Vysvětlení zadávací dokumentace III.

„MŠ Stromovka, Liberec – modernizace hospodářské budovy a stavební úprava kuchyně“

Žádost o vysvětlení zadávací dokumentace č. 8 (obdržena dne 24. 04. 2023)

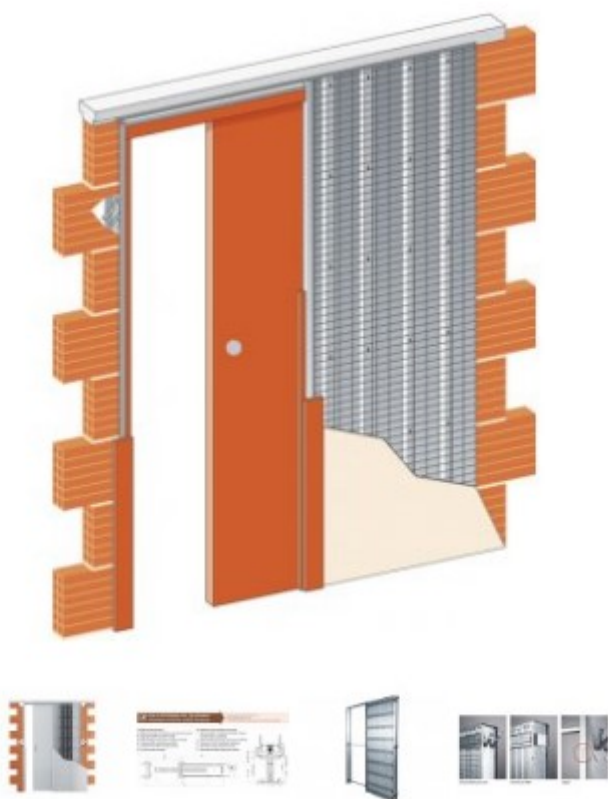
Ve výkazu výměr a v projektové dokumentaci jsou uvedeny posuvné dveře s ocelovou zárubní, ke kterým není uvedena bližší specifikace.

Prosíme o dodání výkresu zárubní, či informace, jaká zárubeň je uvažována (stavební pouzdro?).

Jedná se o stavební pouzdra 800, 900mm tl. 75mm do příčky 100mm, následně dřevné obložení zárubně – referenční (vzorové) JAP SAPELI.
